**AVIS RELATIF À LA PROTECTION
CONTRE LES EVENTUELS EFFETS NOCIFS ET NUISANCES
PROVOQUÉS PAR LES RAYONNEMENTS NON IONISANTS
GÉNÉRÉS PAR DES ANTENNES ÉMETTRICES STATIONNAIRES**

Commune : ROCHEFORT - Exploitant : TELENET GROUP

Référence exploitant : NR1171A

Rapport n° 831 / 2025

Figure 1 : Vue en plan des lieux de séjour et des points de contrôle

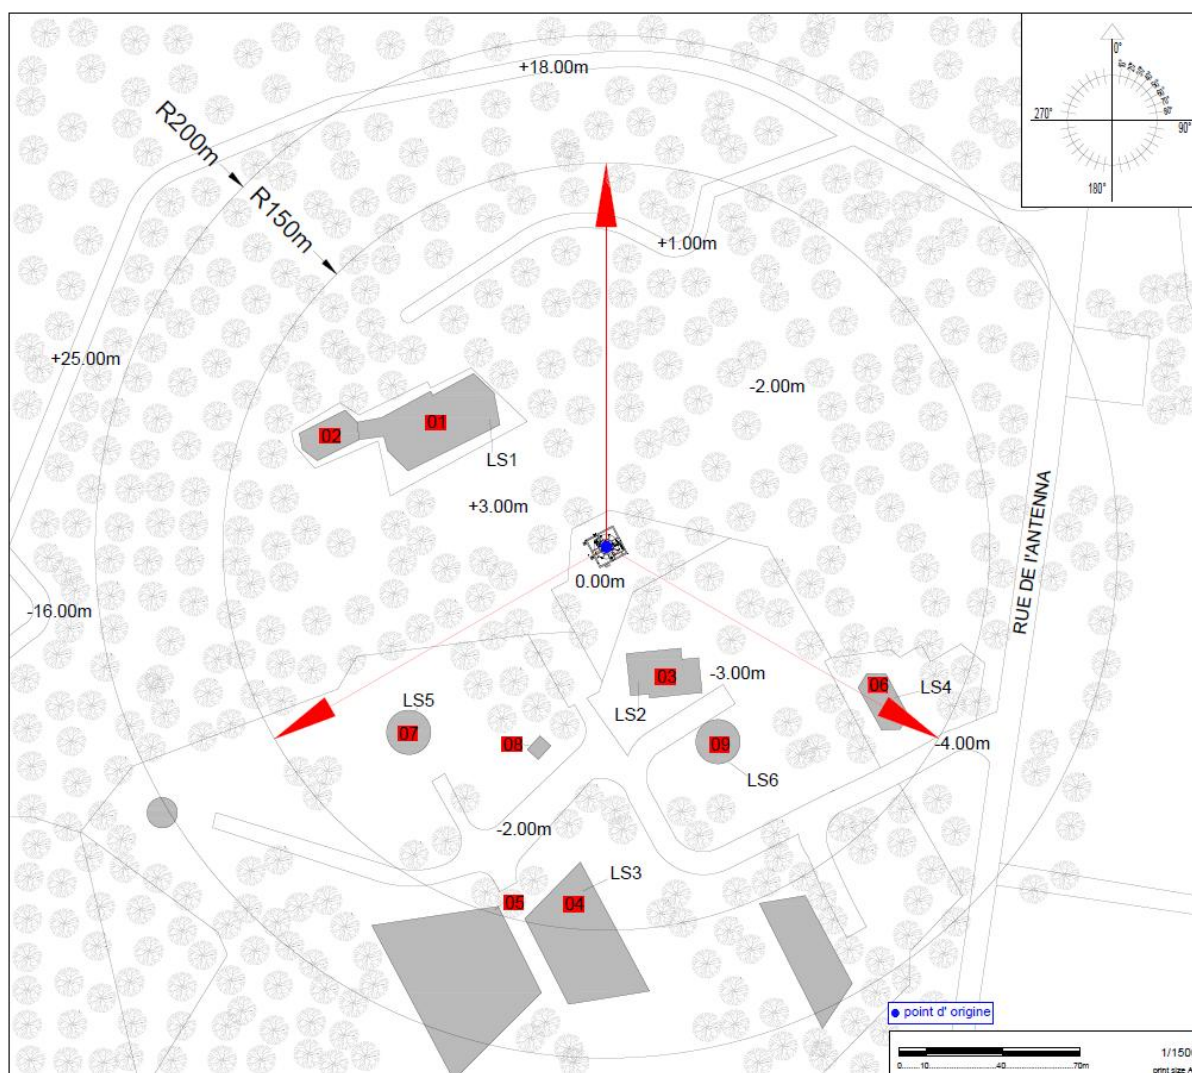
Les fréquences d'émission, la puissance rayonnée par chacune des antennes et leur gain permettent de déterminer le rayon de la zone à analyser. Tout dépassement de la limite par installation est exclu en dehors de cette zone. Le tableau 2 reprend les 35 LS² pour lesquels l'indice d'exposition est le plus élevé. Les différentes colonnes indiquent :

- le numéro du point de contrôle repris sur un des plans de la figure 1;
- le numéro du LS dans lequel se trouve le point de contrôle de la 1^{ère} colonne ;
- l'atténuation d'obstacle prise en compte pour le calcul de l'indice d'exposition dans le LS ;
- le résultat du calcul de l'indice d'exposition.

N° point de contrôle	LS	Atténuation (dB)	Indice d'exposition relatif à la limite par installation IE_i
5	LS3	3,0	0,023
6	LS4	3,0	0,020
7	LS5	3,0	0,020
3	LS2	3,0	0,015
9	LS6	3,0	0,014
4	LS3	3,0	0,014
1	LS1	3,0	0,011
8	LS5	3,0	0,010
2	LS1	3,0	0,007

En ce qui concerne les antennes de l'installation mentionnées dans le tableau 1, la distance maximale à laquelle la limite pourrait être atteinte, à l'extérieur, est égale à 121,1 m. S'il n'y a pas de LS à une distance inférieure, les antennes respectent forcément la limite d'immission.

Dans le cas des LS situés à l'intérieur des bâtiments, une atténuation d'obstacle est prise en compte et il en résulte que la distance maximale à laquelle la limite pourrait être atteinte se réduit à 86,4 m.

Les résultats de l'évaluation décrite au paragraphe 4 indiquent que les antennes émettrices stationnaires de l'installation faisant l'objet du présent avis ne produisent pas, dans un lieu de séjour, un rayonnement électromagnétique maximum supérieur aux limites fixées à l'article 4 du décret.

En conclusion, les antennes émettrices stationnaires faisant partie de l'installation référencée dans le paragraphe 2 et dont les caractéristiques techniques sont résumées dans le tableau 1 **respectent les limites d'immission** fixées à l'article 4 du décret du 8 décembre 2022 (M.B. du 16.12.2022) modifiant le décret du 3 avril 2009 relatif à la protection contre les éventuels effets nocifs et nuisances provoqués par les rayonnements non ionisants générés par des antennes émettrices stationnaires.
